Ofício nº 2545/2019-GAPRE

PARECER INFORMAÇÃO Nº 268/2019-GFOP/SEMOP

Intervenção: Execução das obras de calçada em concreto
Local: Rua Pion Gertrude Heck Fritzen
Contrato: 11/2018
Empresa: RM Garcia & CIA LTDA ME
Processo: 1389/2017

Assunto: Informações relativas aos serviços realizados no acesso ao Jardim Bertioga, nas proximidades do anel viário Prefeito Sincler Sambatti (Contorno Sul).

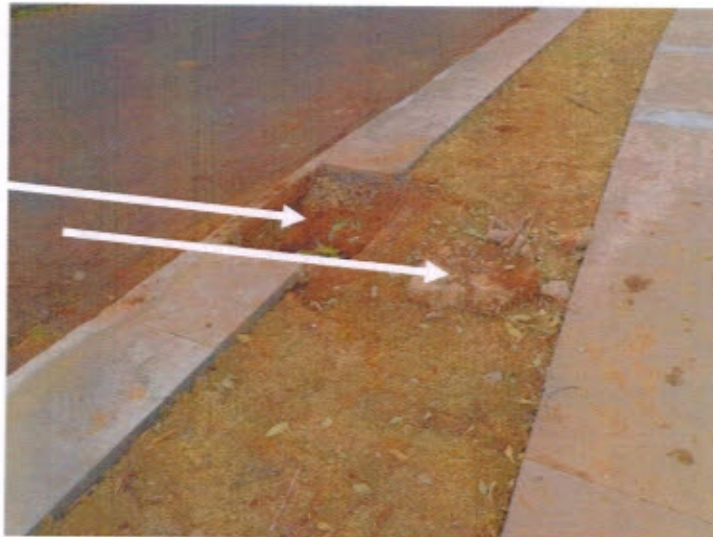
Rua Pion Gertrude Heck Fritzen – Jd Bertioga – Parque Residencial Aeroporto

Curva com raio
pequeno para o
acesso de
caminhões que
vem da rodovia.

Necessária a
readequação do
raio da calçada e
ampliação da área
do asfalto.
